TITLE: Watch-i-metro		REV: 1.4
EasyEDA	Company: Colegio Juan Comenius	Sheet: 1/1
	Date: 2023-03-22 Drawn By: Rubén Mellado C.

Charging and VCC layer

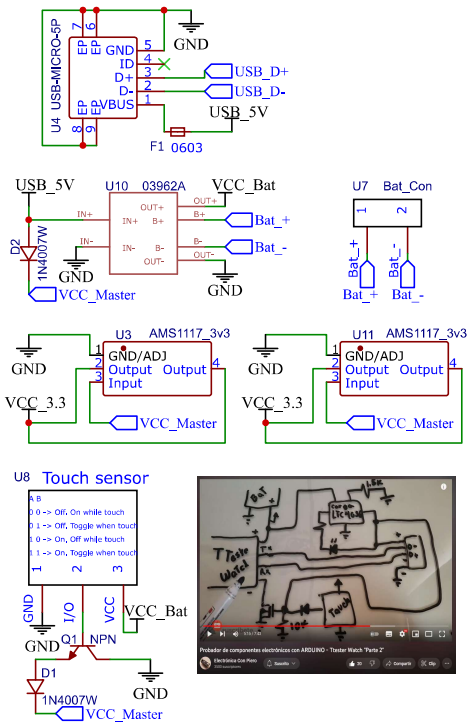
U8 Touch sensor

Falta transistor / mosfet de control

Para que el sensor tactil no soporte la corriente

Mosfet N, conectado a touch I/O, GND_Bat y GND_ESP
Conectar USB_5V al I/O, para encienda al conectar USB
Poner diodo en I/O y resistor P_UP 10K GND_Bat
Tener en cuenta que el I/O será el "5V entrada VCC"

IC's and sensors layer

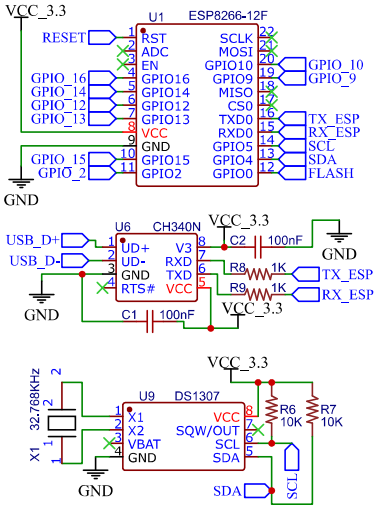
Falta sensor de Voltaje y Amperios

Falta asignar GPIO: 2, 9, 10, 12, 13, 14

Display and buttons layer

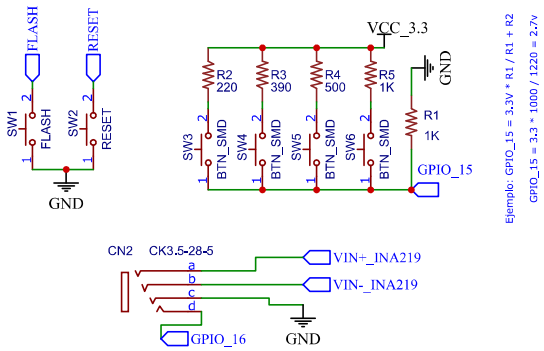
Temperatura externa, osciloscopio, modo 4 (Farad, Ohm, Hz, etc)

Falta el DIP Switch para elegir el modo
